Referencia: Expediente: LAV0033-00-2016

AUTORIDAD NACIONAL DE LICENCIAS AMBIENTALES
- ANLA –
RESOLUCIÓN N° **001351**
(05 JUL. 2024)

“Por la cual se modifica la Licencia Ambiental otorgada mediante Resolución 1326 de 5 de agosto de 2020 y se toman otras determinaciones”

Tabla 43 Revisión de accesos mencionados y consideraciones del Equipo Evaluador Ambiental de la ANLA

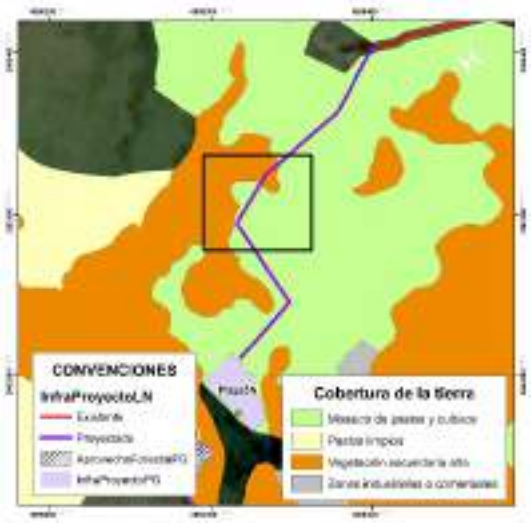
Tipo de obra	***Soporte gráfico revisión Equipo Evaluador Ambiental de la ANLA***	***Consideraciones Equipo Evaluador Ambiental de la ANLA***
*Acceso a plaza 1N**		*Se valida que el acceso es existente y por tanto no requiere aprovechamiento forestal. No obstante, frente a las acciones de mantenimiento propuestas, se identifica que parte del área del acceso se ubica en zona de protección absoluta, por tanto **NO es procedente autorizar las actividades de rocería** en el tramo que se ubica en esta zona.*
*Acceso a plaza 2** *Plaza 2* *(Se indica acceso peatonal desde Vía Tipo 1 hasta sitio de plaza)*		*Se valida que el acceso específico hasta la plaza de tendido no es existente. Para la plaza de tendido y acceso no se encuentra sustracción de reserva autorizada por parte de la CAR. Adicionalmente, parte de la plaza y el acceso se ubica en zona de protección absoluta, donde se establece como uso prohibido la ejecución de rocería. Por lo anterior **NO es procedente autorizar la infraestructura de la plaza y del acceso al no tener sustracción aprobada y al no ser permitidas las actividades de rocería**.*

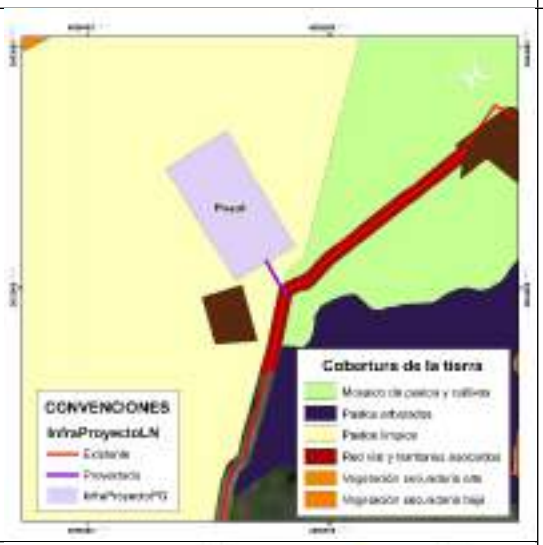
Tipo de obra	***Soporte gráfico revisión Equipo Evaluador Ambiental de la ANLA***	***Consideraciones Equipo Evaluador Ambiental de la ANLA***
*Acceso a plaza 3** *Plaza 3 (Se indica acceso peatonal desde carreteable existente hasta sitio de plaza)*		*Se valida que el acceso específico hasta la plaza de tendido no es existente. Para la plaza de tendido y el acceso no se encuentra sustracción de reserva autorizada por parte de la CAR. Igualmente, no realizó la solicitud de permiso de aprovechamiento forestal. Por lo anterior* ***NO es procedente autorizar la infraestructura de la plaza y del acceso al no tener sustracción aprobada.***
Acceso a sitio de torre 301N (Se indica como acceso peatonal) *Sitio de torre ST301N*		*Se valida que para la sección del acceso de llegada a la torre se relaciona como acceso existente a un sendero o camino, en cobertura de pastos limpios. Se identifica que no se requiere permiso de aprovechamiento y tampoco se tienen restricciones para ingreso con semovientes puesto que no se encuentra dentro del DMI Sector Salto de Tequendama y Cerro Manjui.*

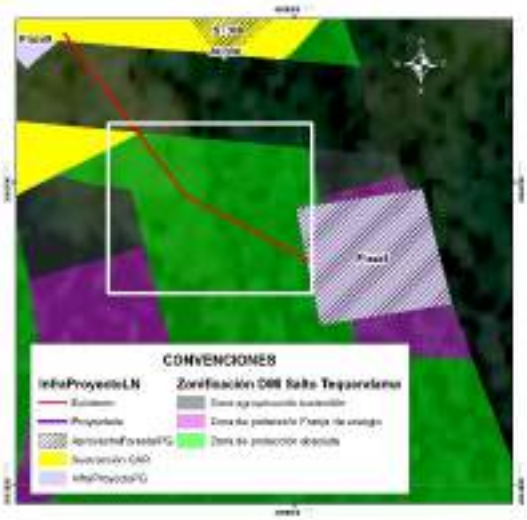
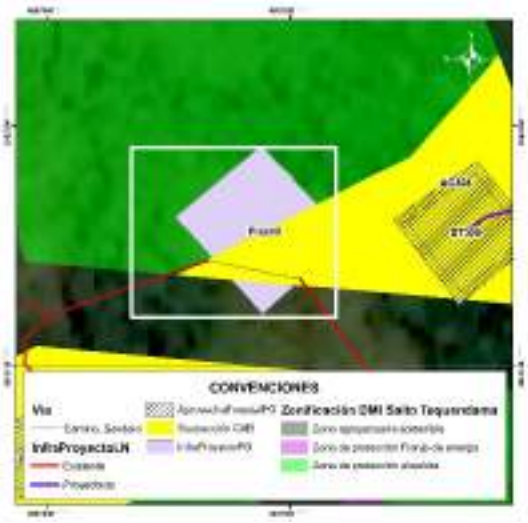
Tipo de obra	***Soporte gráfico revisión Equipo Evaluador Ambiental de la ANLA***	***Consideraciones Equipo Evaluador Ambiental de la ANLA***
*Acceso a plaza 4N** *Plaza 4N* *Acceso a torre 302N (Se indica acceso peatonal a sitio de torre)* *Torre 302N*		*Se valida que para el acceso a la plaza de tendido hay acceso existente, sobre el cual no se requiere permiso de aprovechamiento forestal.* *Respecto a la torre, la sección del acceso de llegada a la torre se relaciona como acceso existente a un sendero o camino, en cobertura de mosaico de pastos y cultivos. Se identifica que no se requiere permiso de aprovechamiento y que tampoco se tienen restricciones para ingreso con semovientes puesto que no se encuentra dentro del DMI Sector Salto de Tequendama y Cerro Manjui.*
*Acceso a plaza 5N** *(Se indica existencia de acceso peatonal)* *Plaza de tendido 5N*		*Comparando la ubicación del acceso con la cartografía base se identifica que el acceso no se asocia a ningún camino o sendero existente, dándose contradicción con la tabla presentada por la Sociedad pero coherencia con la capa InfraProyectoLN, donde se indica que el acceso es proyectado. Se valida que este acceso atraviesa en su recorrido zonas de vegetación secundaria alta, sobre las cuales la Sociedad* ***NO podrá adelantar actividades de tala*** *puesto que no realizó la solicitud de permiso (Recuadros negros).*

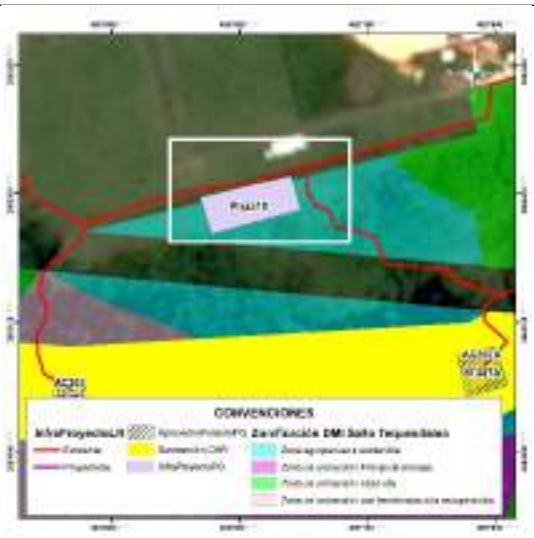
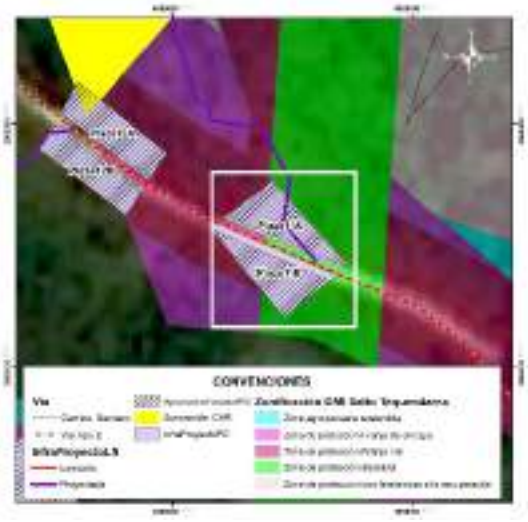
Tipo de obra	***Soporte gráfico revisión Equipo Evaluador Ambiental de la ANLA***	***Consideraciones Equipo Evaluador Ambiental de la ANLA***
Acceso a plaza 6- Plaza de tendido 6 *(Se indica ingreso por acceso peatonal desde vía carreteable)*		*Comparando la ubicación de los accesos con la cartografía base se identifica que los accesos no se asocian a ningún camino o sendero existente, dándose contradicción con la tabla presentada por la Sociedad pero coherencia con la capa InfraProyectoLN, donde se indica que el acceso es proyectado. Se valida que estos accesos y las plazas se ubican en unidades de pastos limpios y arveja, no siendo necesario ejecutar actividades de aprovechamiento forestal. También se corrobora la no existencia de restricciones asociadas al DMI Salto de Tequendama y Cerro Manjui.*
Acceso a plaza 7- Plaza de tendido 7 (Se indica ingreso por acceso peatonal desde vía carreteable)*

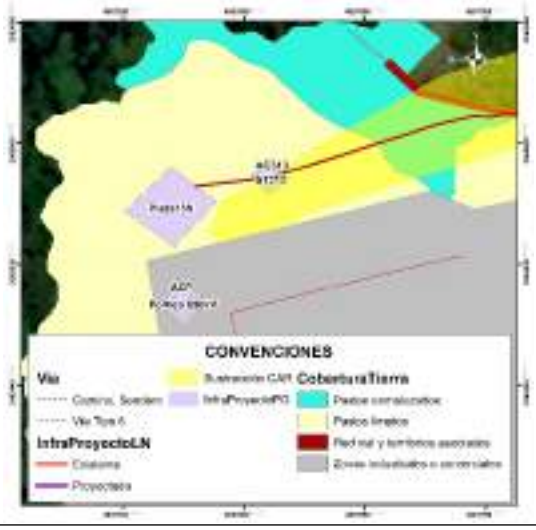
Tipo de obra	***Soporte gráfico revisión Equipo Evaluador Ambiental de la ANLA***	***Consideraciones Equipo Evaluador Ambiental de la ANLA***
Acceso a plaza 8 *(Reportada como acceso peatonal en documento y en capa InfraProyectoLN como acceso existente)*** *Plaza de tendido 8*		*Se valida que el acceso específico hasta la plaza de tendido no es existente. Para la plaza de tendido y el acceso no se encuentra sustracción de reserva autorizada por parte de la CAR puesto que la Sociedad no hace su solicitud. Adicionalmente, parte de la plaza y el acceso se ubica en zona de protección absoluta, donde se establece como uso prohibido la ejecución de rocería. Por lo anterior* ***NO es procedente autorizar la infraestructura de la plaza y del acceso al no tener sustracción aprobada y al no ser permitidas las actividades de rocería.***
*Acceso a plaza 9*** *(Reportada como acceso peatonal en documento y en capa InfraProyectoLN como acceso existente)* *Plaza de tendido 9*		*Se valida que acceso específico hasta plaza de tendido se reporta como camino o sendero, el cual se ubica a 350 m de vía tipo 6 sin pavimentar. Para plaza de tendido y acceso no se encuentra sustracción de reserva autorizada por parte de la CAR puesto que la Sociedad no hace su solicitud. Adicionalmente, parte de la plaza y el acceso se ubica en zona de protección absoluta, donde se establece como uso prohibido la ejecución de rocería. Por lo anterior* ***NO es procedente autorizar la infraestructura de la plaza y del acceso al no tener sustracción aprobada y al no ser permitidas las actividades de rocería.***

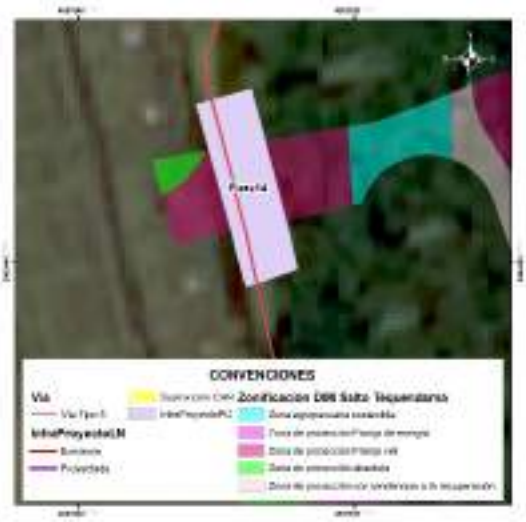
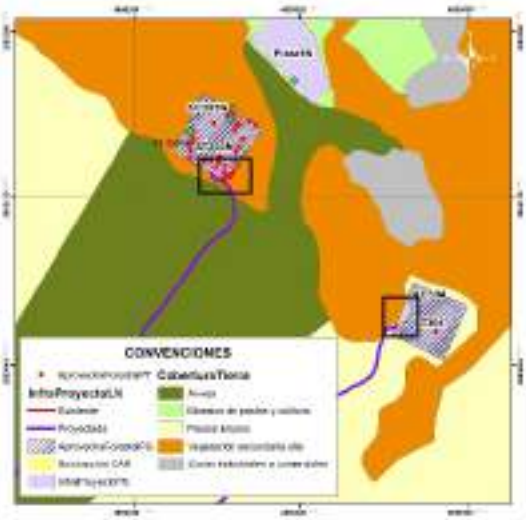
Tipo de obra	***Soporte gráfico revisión Equipo Evaluador Ambiental de la ANLA***	***Consideraciones Equipo Evaluador Ambiental de la ANLA***
*Acceso a plaza 10 (vía tipo 6 sin pavimentar)*** *Plaza de tendido 10*		*Se valida que el acceso específico hasta la plaza de tendido se reporta como vía tipo 6, sin embargo se plantea adecuación con rocería, aspecto que es inconsistente con la definición de la vía existente. La plaza de tendido se ubica en una "zona agropecuaria sostenible" del DIM Salto del Tequendama y Cerro Manjui, para la cual la Sociedad no solicitó sustracción de reserva ante la CAR. Por lo anterior* ***NO es procedente autorizar la infraestructura de la plaza y del acceso al no tener sustracción de reserva.***
*Acceso a plazas de tendido 11A (camino o sendero desde vía tipo 2) y 11B*** *Plazas de tendido 11A y 11B*		*En el documento se relaciona como acceso el Acc-06, sin embargo, en la capa InfraProyectoLN se identifica que el acceso asociado es el Acc-309.* *Se valida que acceso específico hasta plaza de tendido 11A se relaciona como camino o sendero, para el cual se plantearía adecuación con rocería la cual se establece dentro de la zonificación del DMI Sector Salto del Tequendama y Cerro Manjui como actividad prohibida en zona de protección absoluta. Para plazas de tendido y acceso no se encuentra sustracción de reserva autorizada por parte de la CAR puesto que la Sociedad no hace su solicitud.* *Por lo anterior* ***NO es procedente autorizar la infraestructura de las plazas y del acceso al no tener sustracción de reserva.***

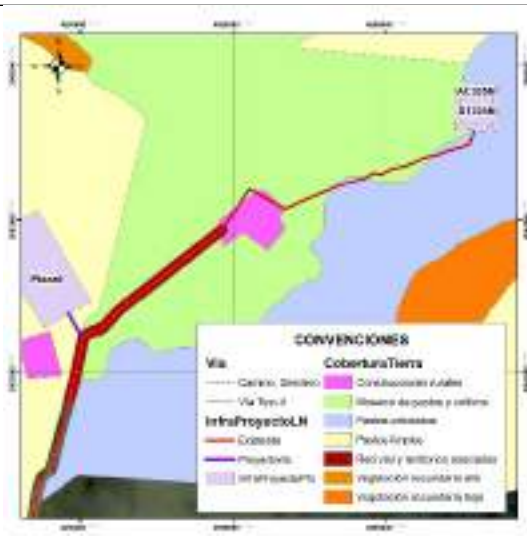
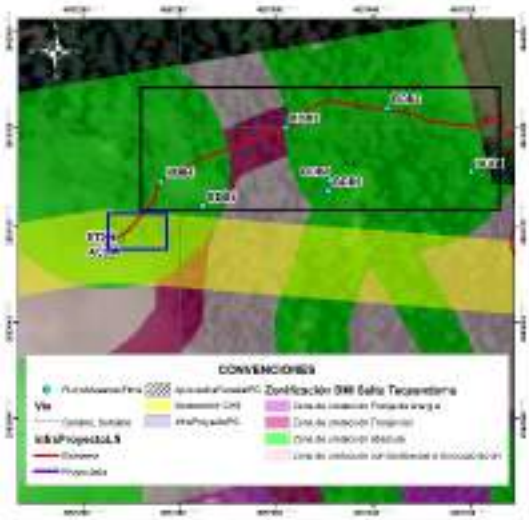
Tipo de obra	***Soporte gráfico revisión Equipo Evaluador Ambiental de la ANLA***	***Consideraciones Equipo Evaluador Ambiental de la ANLA***
*Acceso a plazas de tendido 12A y 12B**** *Plazas de tendido 12A y 12B*		*Se valida que parte de las dos plazas de tendido se encuentran en DMI sin sustracción de reserva autorizada por parte de la CAR, las cuales se ubican en "zona de protección vial". Teniendo en cuenta el área disponible que se encuentra fuera del DMI,* ***NO es procedente autorizar la infraestructura de la plaza de tendido 12A y solo podría autorizarse el área de la plaza de tendido 12B en el área que se encuentra fuera del DMI, área en la cual se autoriza el permiso de aprovechamiento solicitado.***
*Acceso a plaza de tendido 13N*** *Sitio de torre ST313*		*Se identifica que el acceso, la plaza de tendido y la torre se ubica en unidades de pastizales. El trazado del acceso se ubica sobre las zonas sustraídas, razón por la cual se considera aceptable este acceso siempre y cuando* ***NO*** *se realicen actividades de aprovechamiento forestal, puesto que este permiso no se solicitó.*

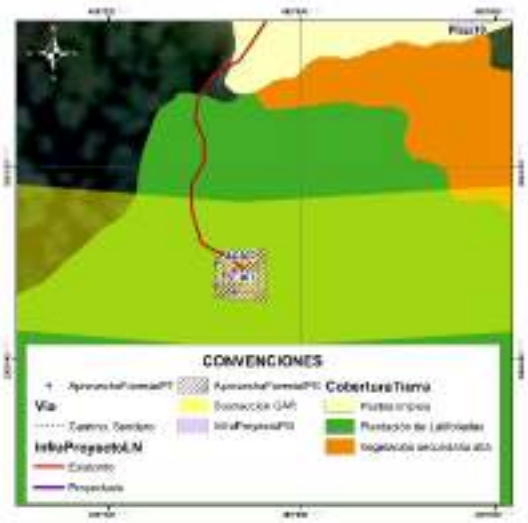
Tipo de obra	***Soporte gráfico revisión Equipo Evaluador Ambiental de la ANLA***	***Consideraciones Equipo Evaluador Ambiental de la ANLA***
*Acceso a plaza (vía tipo 5)** *Plaza de tendido 14*		*Se valida que la parte central de la plaza de tendido se encuentra en DMI para la cual la Sociedad no realizó solicitud de sustracción y por tanto no tiene autorización por parte de la CAR. En este sentido,* ***NO es procedente autorizar la infraestructura de la plaza de tendido 14.***
*Accesos a sitios de torre ST303N y ST304** *Sitios de torre ST303N y ST304*		*Comparando la ubicación de los accesos con la cartografía base se identifica que no se asocian a ningún camino o sendero existente, quedando identificada una contradicción con la tabla presentada por la Sociedad pero coherencia con la capa InfraProyectoLN donde se indica que el acceso es proyectado. Se valida que estos accesos se ubican en su mayoría en cultivos de arveja y en pastos limpios, no siendo necesario ejecutar actividades de aprovechamiento forestal para estos tramos.* *Para el caso del acceso al ST303N y una parte del ST304, se identifica cruce con parches de vegetación secundaria alta (ver recuadros negros) para los cuales la Sociedad* ***NO podrá adelantar actividades de tala*** *puesto que no realizó la solicitud de permiso.*

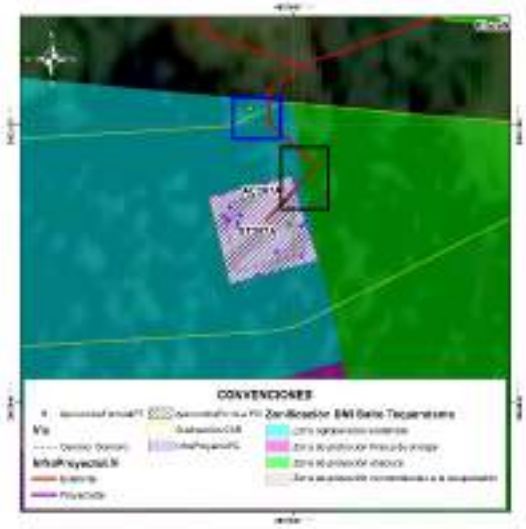
Tipo de obra	***Soporte gráfico revisión Equipo Evaluador Ambiental de la ANLA***	***Consideraciones Equipo Evaluador Ambiental de la ANLA***
*Acceso a ST305N** *Sitio de torre ST305N*		*Revisando con la cartografía base se identifica que el acceso no es existente sino que se relaciona con la existencia de un camino o sendero que atraviesa unidades de mosaico de pastos y cultivos, pastos arbolados y construcciones rurales (ubicadas a 110 m del sitio de torre). Teniendo en cuenta que la Sociedad no solicita permiso de aprovechamiento forestal, en este acceso y en la torre **NO podrá adelantar actividades de tala** de ningún individuo que pueda encontrarse de manera aislada (pastos arbolados).*
*Acceso a ST306 (Se menciona en documento y en cartografía base como acceso peatonal)**		*Durante la visita de evaluación se validó que no existe camino o sendero reportado en cartobase y que la condición de la vegetación es de tipo denso, lo cual es consistente con la cobertura registrada (Bosque denso). Adicionalmente, se identifica que en el área trazada para el acceso, existen individuos de especies en veda, los cuales no están siendo incluidos en solicitud de aprovechamiento forestal (ver cuadro azul).*  ***Individuo fustal ubicado en tramo de llegada del acceso (No solicitado en aprovechamiento forestal) Coordenadas 4º34´12´´N, 74º17´15´´ W.*** *De igual manera, en el tramo del acceso la Sociedad registra a las parcelas BDB4, BDB3 y BDB2 (Ver cuadros negros), en las cuales reporta 100 individuos fustales, de estos 23 obedecen a la especie Cyathea sp. y 35 a la*

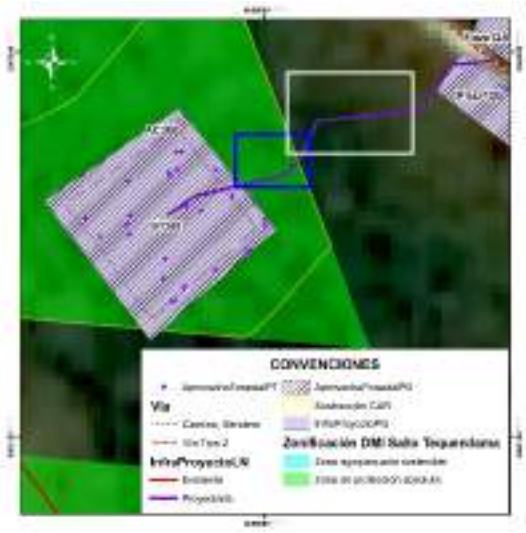
Tipo de obra	***Soporte gráfico revisión Equipo Evaluador Ambiental de la ANLA***	***Consideraciones Equipo Evaluador Ambiental de la ANLA***
		especie Quercus humboldtii, ambas especies en veda nacional. *Sumado a esto, no se encuentra sustracción de reserva autorizada por parte de la CAR puesto que la Sociedad no hace su solicitud para los accesos y tampoco realiza solicitud de aprovechamiento forestal aun cuando fue requerido. Adicionalmente, parte del acceso se ubica en zona de protección absoluta, donde se establece como uso prohibido la ejecución de rocería. Por lo anterior* ***NO es procedente autorizar el acceso al no tener sustracción aprobada, no haber solicitado permiso de aprovechamiento forestal y no ser permitidas las actividades de rocería.***
*Acceso a ST307 (Se menciona en documento y en cartografía base como acceso peatonal)**		*Durante la visita de evaluación se validó que no existe camino o sendero reportado en cartobase y que la condición de la vegetación se asocia a plantaciones de latifoliadas con vegetación arbórea densa producto de la recuperación del área con presencia de especies en veda. Resultado de ello, la Sociedad para el sitio de torre (relacionado en cobertura plantación de latifoliadas) solicita permiso de aprovechamiento forestal para seis (6) individuos de Quercus humboldtii (especie en veda nacional), no obstante, para el acceso omite la solicitud de permiso de aprovechamiento forestal no siendo procedente la autorización de intervención en acceso.* *Sumado a esto, en parte del acceso no se encuentra sustracción de reserva autorizada por parte de la CAR puesto que la Sociedad no hace*

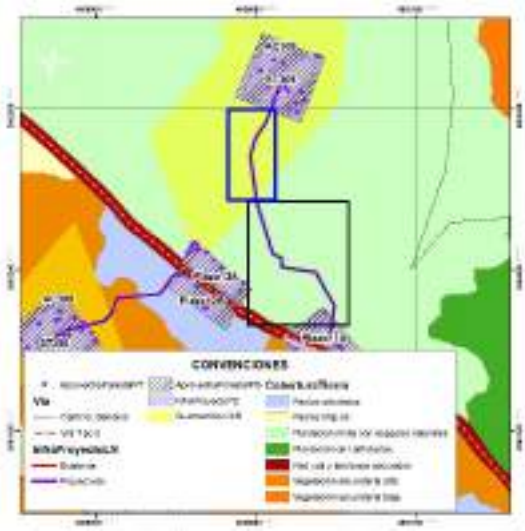
Tipo de obra	***Soporte gráfico revisión Equipo Evaluador Ambiental de la ANLA***	***Consideraciones Equipo Evaluador Ambiental de la ANLA***
		su solicitud para los accesos. Por lo anterior ***NO es procedente autorizar el acceso al no tener sustracción aprobada y no haber solicitado permiso de aprovechamiento forestal.***
*Acceso a ST307A (Se menciona en documento y en cartografía base como acceso peatonal)**		*Durante la visita de evaluación se validó que no existe camino o sendero reportado en cartobase y que la condición de la vegetación se asocia a plantaciones de latifoliadas con vegetación arbórea densa producto de la recuperación del área con presencia de especies pioneras. Resultado de ello, la Sociedad para el sitio de torre (relacionado en la misma cobertura) solicita permiso de aprovechamiento forestal para 16 individuos fustales, no obstante, para el acceso omite la solicitud de permiso de aprovechamiento forestal no siendo procedente la autorización de intervención en acceso. Adicionalmente, en la visita de evaluación se identificó que en el área trazada para el acceso, existen individuos fustales, los cuales no están siendo incluidos en solicitud de aprovechamiento forestal (ver cuadro azul).* *Sumado a esto, en parte del acceso no se encuentra sustracción de reserva autorizada por parte de la CAR puesto que la Sociedad no hace su solicitud para los accesos y adicionalmente, parte del acceso se ubica en zona de protección absoluta, donde se establece como uso prohibido la ejecución de rocería (ver cuadro negro). Por lo anterior* ***NO es procedente autorizar el acceso al no tener sustracción aprobada, no haber solicitado permiso de aprovechamiento forestal y no***

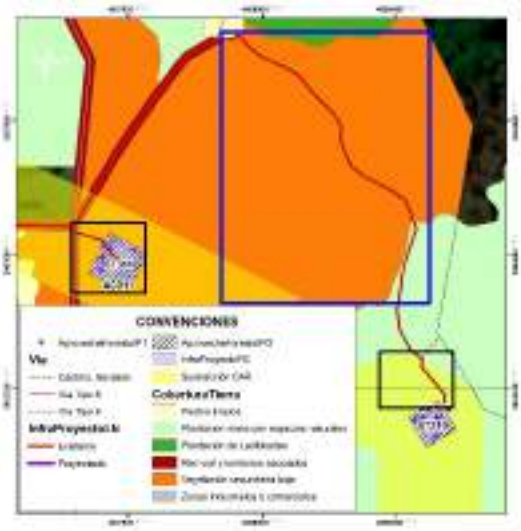
Tipo de obra	***Soporte gráfico revisión Equipo Evaluador Ambiental de la ANLA***	***Consideraciones Equipo Evaluador Ambiental de la ANLA***
		ser permitidas las actividades de rocería.
Acceso a ST308 *(Acceso mencionado como proyectado en capa InfraProyectoLN y como sendero/ camino en cartobase)**		*Durante la visita de evaluación se validó que no existe camino o sendero reportado en cartobase y que la condición de la vegetación se asocia vegetación secundaria alta. Resultado de ello, la Sociedad para el sitio de torre (relacionado en la misma cobertura) solicita permiso de aprovechamiento forestal para 36 individuos fustales, no obstante, para el acceso omite la solicitud de permiso de aprovechamiento forestal no siendo procedente la autorización de intervención en acceso. Adicionalmente, en la visita de evaluación se identificó que en el área trazada para el acceso, existen individuos fustales, los cuales no están siendo incluidos en solicitud de aprovechamiento forestal (ver cuadro azul).* *Sumado a esto, en área por fuera del DMI (ver recuadro blanco) tampoco se solicita permiso de aprovechamiento aun cuando la cobertura es vegetación secundaria alta. Por lo anterior* ***NO es procedente autorizar el acceso al no haber solicitado permiso de aprovechamiento forestal para su intervención.***

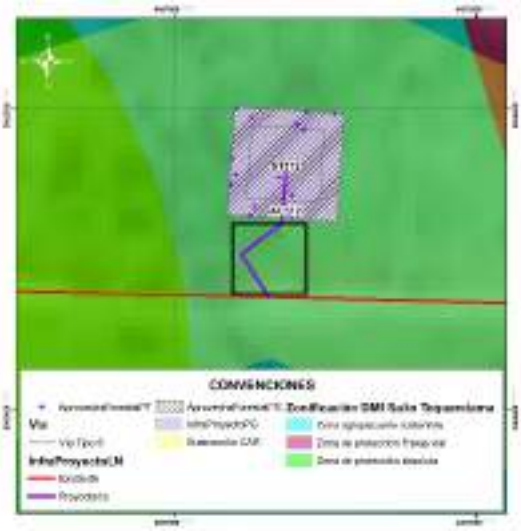
Tipo de obra	***Soporte gráfico revisión Equipo Evaluador Ambiental de la ANLA***	***Consideraciones Equipo Evaluador Ambiental de la ANLA***
Acceso a ST309 *(Acceso mencionado como proyectado en capa InfraProyectoLN y como sendero/ camino en cartobase)**		*Durante la visita de evaluación se validó que no existe camino o sendero reportado en cartobase y que la condición de la vegetación se asocia a la cobertura de plantación mixta con espacios naturales. Resultado de ello, la Sociedad para el sitio de torre (relacionado en la misma cobertura) solicita permiso de aprovechamiento forestal para 17 individuos fustales, no obstante, para el acceso omite la solicitud de permiso de aprovechamiento forestal no siendo procedente la autorización de intervención en acceso ni dentro del área sustraída (Recuadro azul) ni por fuera de esta.* *Sumado a esto, en parte del acceso no se encuentra sustracción de reserva autorizada por parte de la CAR puesto que la Sociedad no hace su solicitud para los accesos y adicionalmente, parte del acceso se ubica en zona de protección absoluta, donde se establece como uso prohibido la ejecución de rocería (ver cuadro negro). Por lo anterior* ***NO es procedente autorizar el acceso al no tener sustracción aprobada, no haber solicitado permiso de aprovechamiento forestal y no ser permitidas las actividades de rocería.***
